**Grandi Molini Italiani S.p.A.**  
**Via Aldo Moro 6**  
**45100 Rovigo**

**STABILIMENTO DI PORTO MARGHERA (VE)**  
**VIA DELL'ELETTRICITÀ 13**

**Verifica del sistema di controllo della prima pioggia**

Redatto da:  
**Ing. Enrico Fabris**

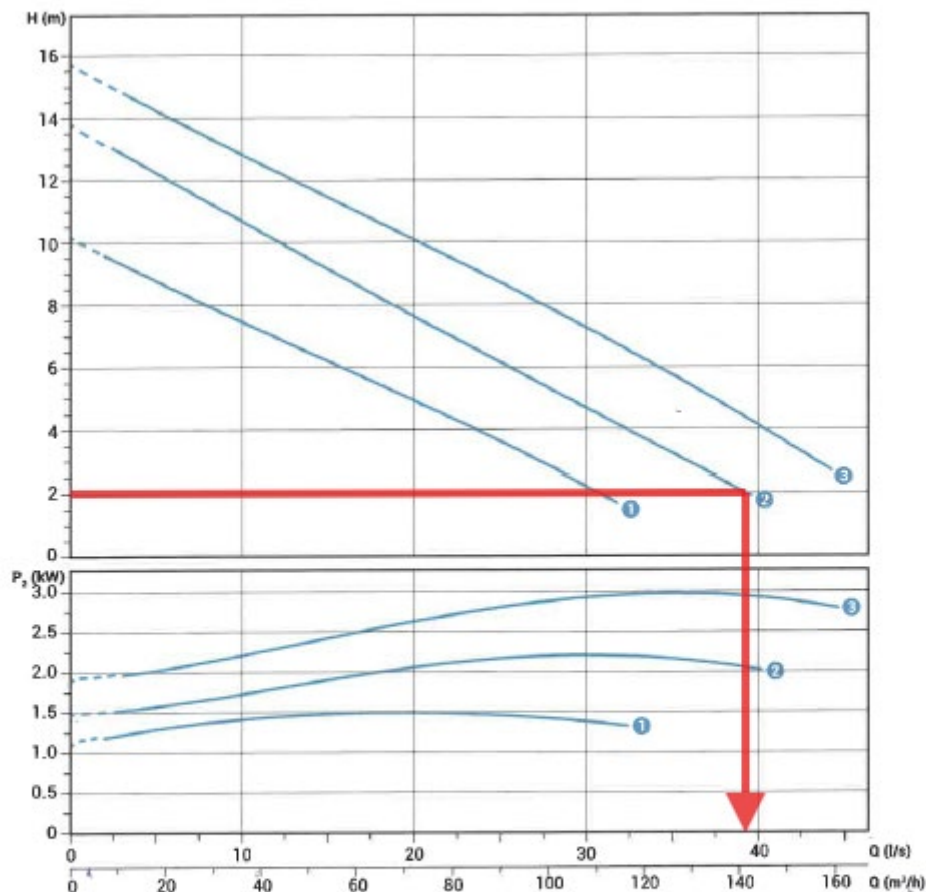
A questo punto risulta chiaro come le 2 pompe MAN 300/4/80 A1FT5, attualmente allocate nel pozzetto C01 e la cui curva caratteristica è riportata di seguito, siano insufficienti ad invasare tale portata nella vasca di prima pioggia palesandosi deficitarie nell'evitare lo sfioro della prima cacciata inquinata nel canale portuale.

Per garantire la piena funzionalità descritta al punto 2, è prevista la sostituzione delle pompe inizialmente ipotizzate ed attualmente installate con nuove unità idrauliche di potenzialità idonea dimensionate per assicurare una portata complessiva pari o superiore al limite calcolato nel punto precedente, pari a 721 m³/h. In particolare, le due nuove pompe saranno installate entro il 31.01.2026.
